改善箇所説明図①

不具合内容

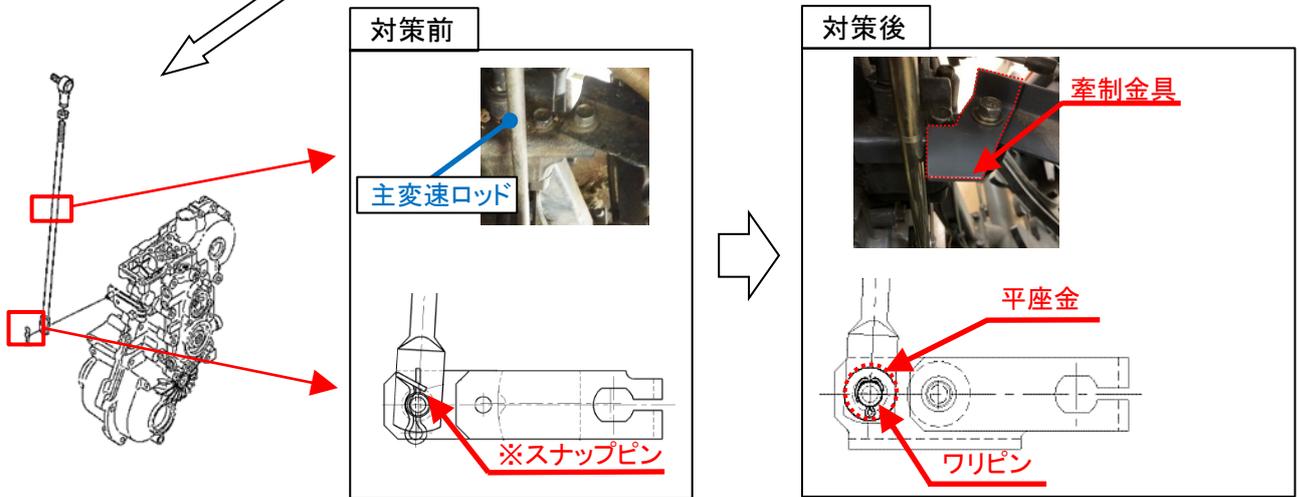
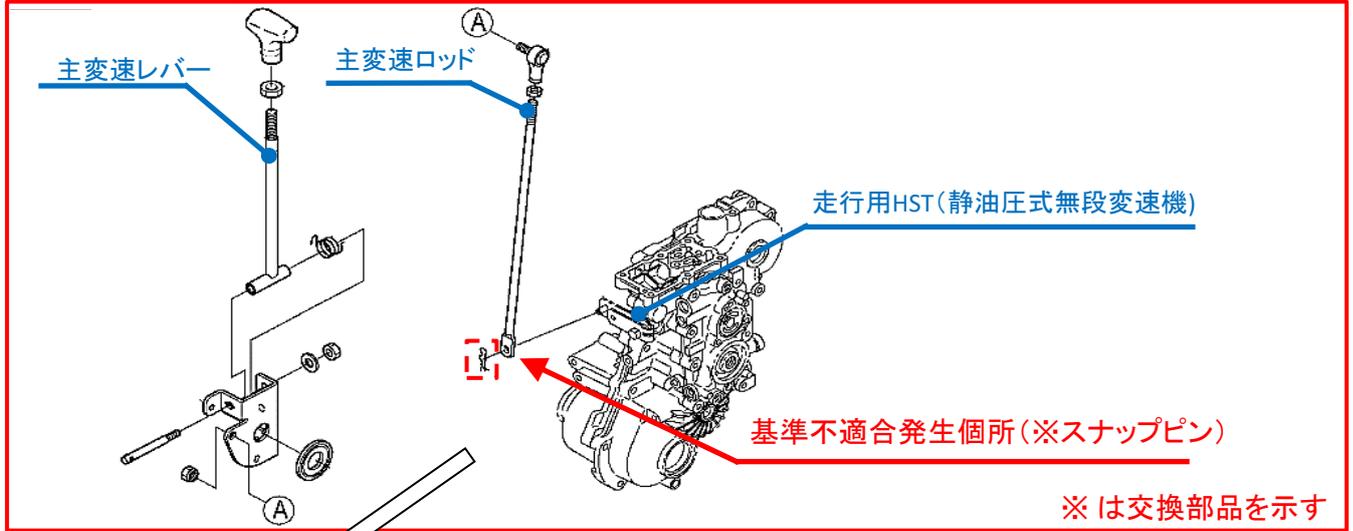
動力伝達装置において、主変速レバーに繋がった主変速ロッドと走行用HST(静油圧式無段変速機)を連結するピンの選定が不適切でスナップピンによる連結としたため、ワラ等の引っ掛かりでスナップピンが抜ける場合がある。そのため、そのまま使用を続けると、主変速ロッドがHSTから外れ、最悪の場合、主変速レバーを中立位置にしても、イグニッションキーを“OFF”にしなければ、車両が停止しないおそれがある。

【対策前】・主変速ロッドとHSTの連結にスナップピンを使用。

全車両、主変速ロッドのHST抜け方向への動きを牽制する金具を追加し、HSTと連結するスナップピンをワリピンへ変更し、平座金を追加する。

【対策後】・主変速ロッドとHSTの連結にワリピンを使用。
